# 改善箇所説明図

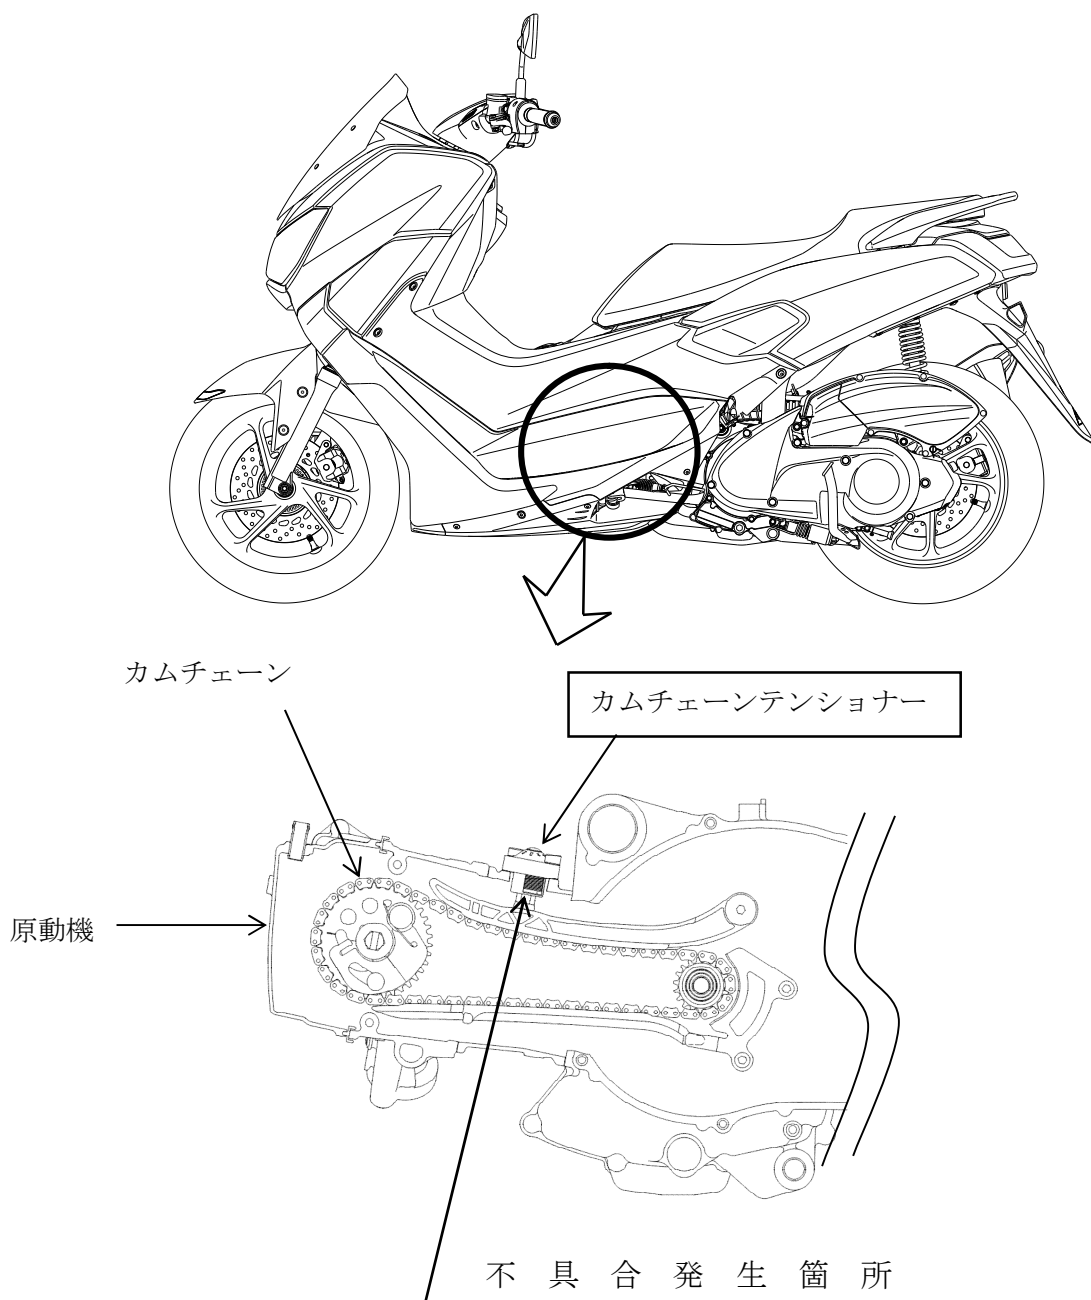
原動機のカムチェーンテンショナーにおいて、内部のスプリングの強度が不足しているため、カムチェーンの振れにより当該スプリングが破損するものがある。そのため、異音が発生し、最悪の場合、カムチェーンが外れてエンジンが停止して、再始動できなくなるおそれがある。

改善の内容：全車両、カムチェーンテンショナーを対策品に交換する。

識別：車両左側のサイドスタンド取り付け部付近に白ペイントを塗布する。
